**Lista di controllo per la valutazione preliminare
(art. 6, comma 9, D.Lgs. 152/2006)**

Aggiornamento del Progetto di un impianto agro-fotovoltaico di potenza elettrica nominale pari a 50,62 MW, integrato sul lato di Media Tensione da un Sistema di Accumulo della potenza di 10 MW in agro del Comune di Brindisi (BR), con impianti di utenza, inclusa la necessaria Sottostazione Elettrica Utente (SSEU) di elevazione M.T./A.T., e di rete per la connessione alla Rete di Trasmissione Nazionale (RTN).

IMPIANTO AGROFOTOVOLTAICO DELLA POTENZA NOMINALE DI 50,62 MWp

**SCHEDE TECNICHE DEI SOLI NUOVI COMPONENTI PREVISTI DALLA
PROPOSTA PROGETTUALE MIGLIORATIVA**

TITOLO DELL'ELABORATO:
IMPIANTO DI PRODUZIONE: PLANIMETRIA GENERALE

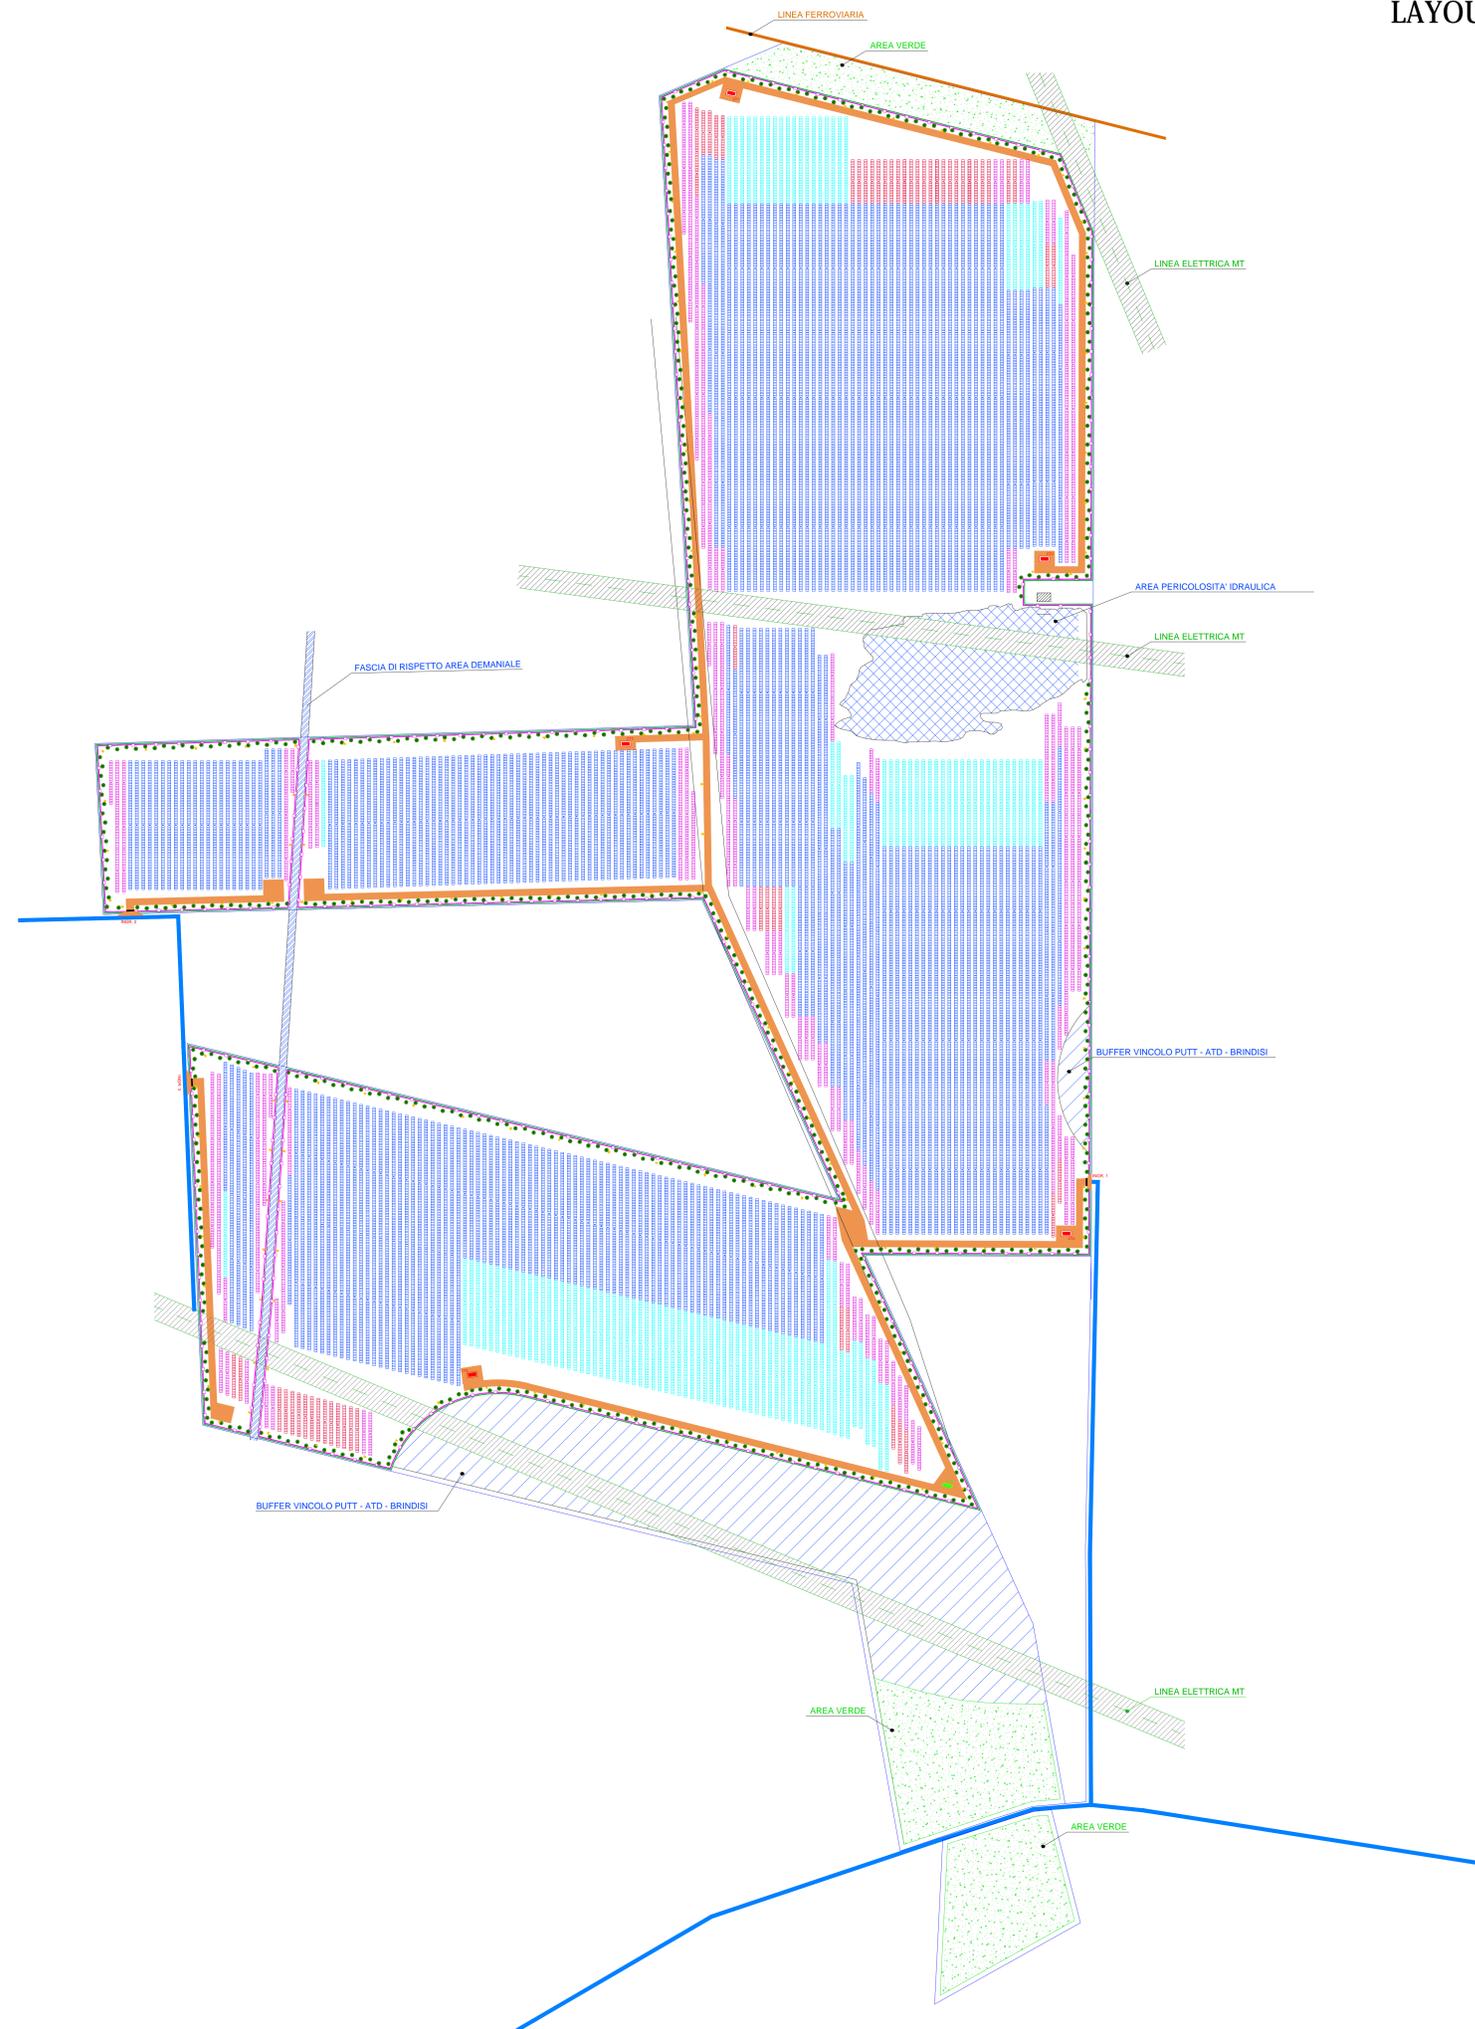
Il generatore fotovoltaico sarà costituito da sistemi ad inseguimento solare di tipo monoassiale (tracker monoassiali) prodotti dalla SOLTIGUA, modello i-Tracker tipo 1P nelle configurazioni iT78, iT52 e iT26 rispettivamente da 78, 52 e 26 moduli fotovoltaici, nuovi e più performanti rispetto a quelli previsti dal progetto originario.

I moduli fotovoltaici previsti nella proposta di modifica progettuale in argomento sono infatti del tipo in silicio monocristallino, marca CANADIAN SOLAR, modello HiKu7 Mono PERC 670MS della potenza nominale di 670 Wp in luogo di quelli previsti dal progetto originario che risultavano essere della medesima marca ma del modello HiKu6 Mono della potenza di 590 Wp.

Le nuove strutture di sostegno saranno poste con interasse pari a 5,20 m, garantendo la compresenza di una fascia libera di terreno coltivabile pari a 2,816 m.

Con la nuova configurazione proposta si prevede una riduzione del numero di moduli fotovoltaici (da n. 85.800 moduli del tipo precedente a n. 75.556 moduli del nuovo tipo previsto), per un totale di n. 2.906 stringhe associate a n. 209 inverter (n. 203 da 14 stringhe e n. 6 da 13 stringhe).

La riduzione del numero dei moduli fotovoltaici garantisce l'aumento della superficie agricola (Sagri) disponibile pur a fronte di una riduzione della superficie totale di intervento che si riduce di 1,10 ha (esclusione della superficie del terreno censito al N.C.T al Fg. 97 P.IIa 71) rispetto a quella del progetto originario. L'aumento della superficie agricola (Sagri) è diretta conseguenza della diminuzione della superficie fotovoltaica (Spv).
